Mission régionale d'autorité environnementale  
**Grand Est**

**Avis sur le projet d'exploitation  
du parc éolien de « Saulces-Champenoises III »  
à Saulces-Champenoises (08)  
porté par la société Énergie du Partage 16**

n°MRAe 2024APGE26

Nom du pétitionnaire	Énergie du Partage 16
Commune	Saulces-Champenoises
Département	Ardennes (08)
Objet de la demande	Demande d'autorisation environnementale de construire et d'exploiter un parc éolien de 4 aérogénérateurs et 1 poste de livraison.
Date de saisine de l'Autorité environnementale	22/01/24

**Figure 2 : Contexte éolien autour du projet de Saulces-Champenoises III**

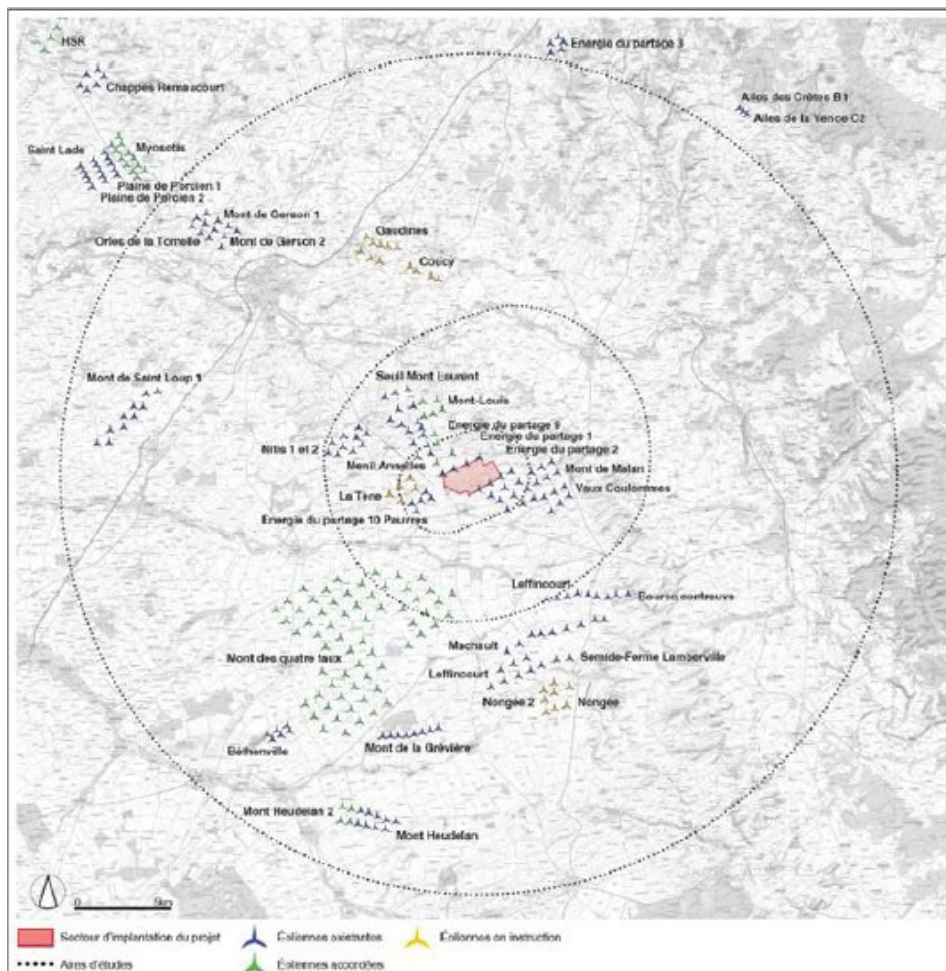
Les 4 éoliennes du projet viennent s'implanter en densification d'un pôle éolien déjà existant, avec 8 parcs éoliens dans les 5 km autour de la ZIP et 15 parcs dans un rayon de 20 km (soit 125 éoliennes dans un rayon de 20 km autour de la ZIP). Le présent projet éolien est présenté comme une extension des parcs « Énergie du Partage 1 & 2 » en exploitation depuis 2014 et comportant chacun 4 éoliennes.

**Figure 6 : Localisation du projet éolien vis-à-vis des enjeux pour les oiseaux définis dans le SRE**

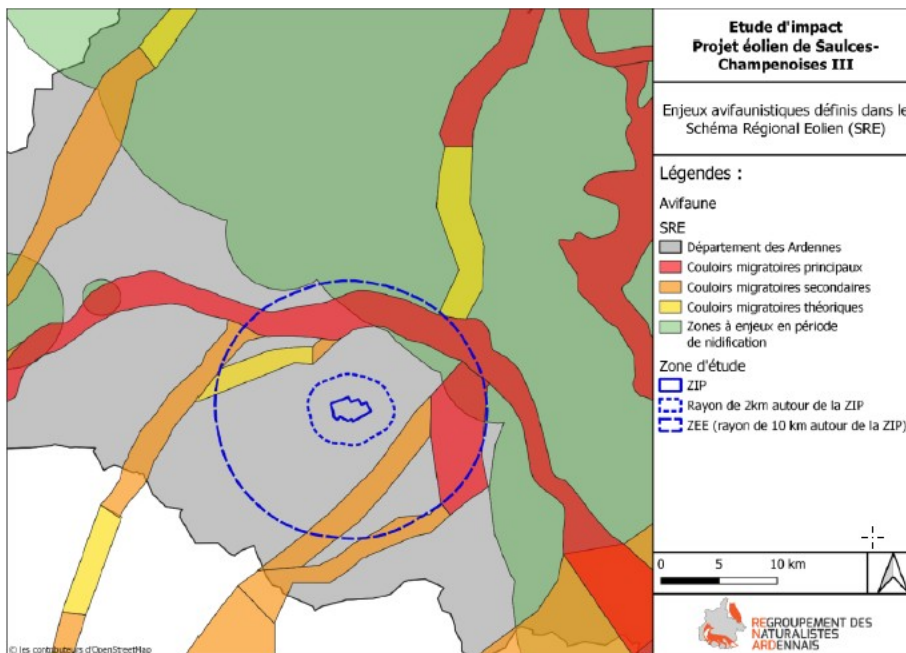
**L'Ae rappelle que ce schéma datant de 2012 est désormais ancien, et n'a pas été mis à jour alors que de nombreux projets éoliens se sont développés depuis et sont venus restreindre les espaces de passage pour les oiseaux, modifier les couloirs de migration ainsi que saturer les paysages comme le précisent les recommandations formulées dans les remarques liminaires du présent avis afin de procéder à une mise à jour de ce schéma.**

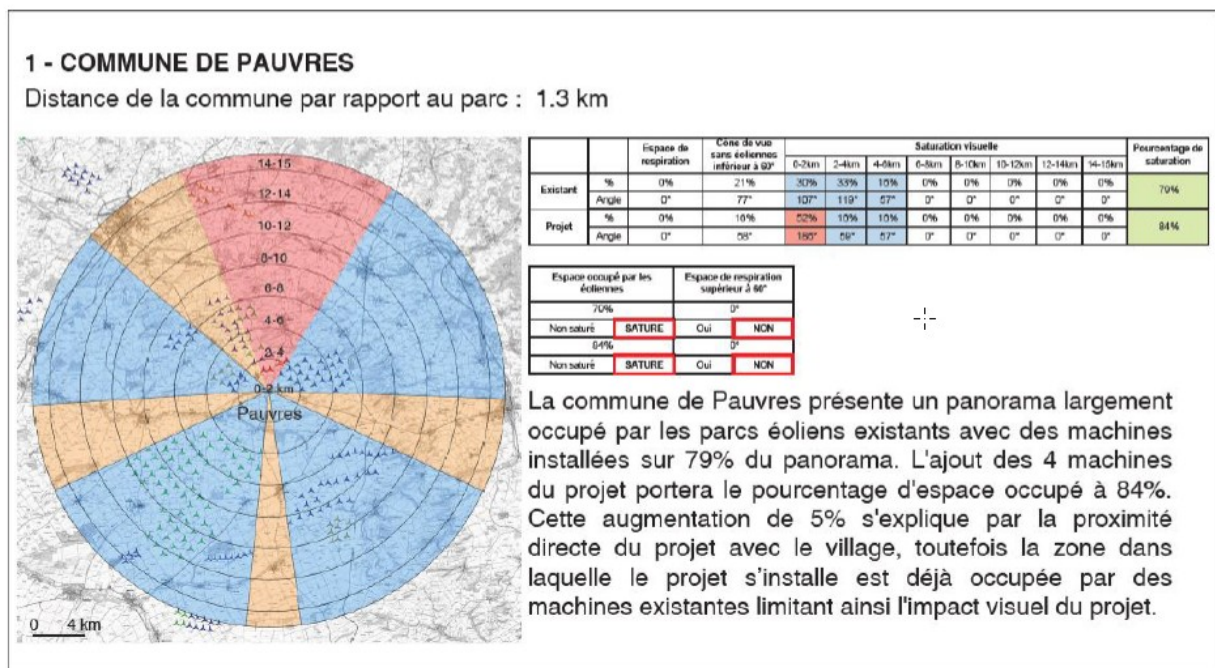
**L'Ae recommande au pétitionnaire d'intégrer le parc éolien Les Vents du Vallage dans l'analyse des impacts cumulés.**

**Figure 8 : Photomontage D946 est de Pauvres**

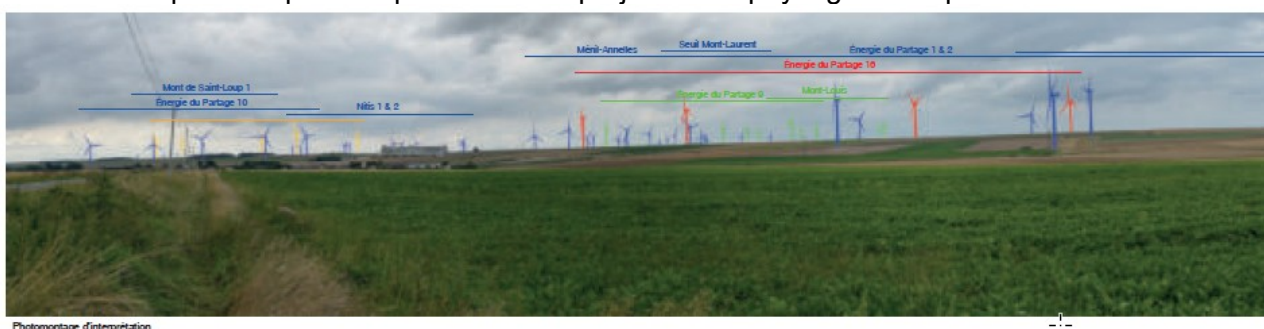
La géométrie d'implantation du parc, le nombre peu important de machines ainsi que son positionnement en continuité d'autres parcs font que l'impact spécifique du projet sera modéré dans un paysage déjà saturé de projets éoliens.
